福島第一原子力発電所 油処理装置の運転開始について

<1月20日 お知らせ済み>

対策実施後のサンプラ収納盤内

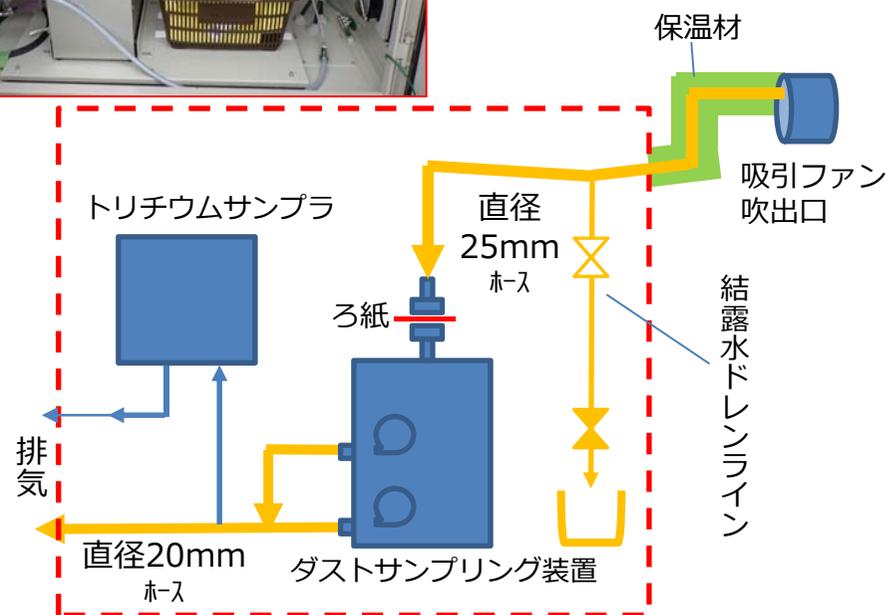
【原因】吸気・排気ラインのホースが細く、ブローから送り出す風量に高い圧力が必要となり、ダストサンプリング装置内の送風機器（ブロー）に過度の負荷がかかったため。

【対策】ブローへの過度な負荷を低減するため、ダストサンプリング装置に接続される吸気・排気ラインのホースを従来に比べて太いホースに交換しました。
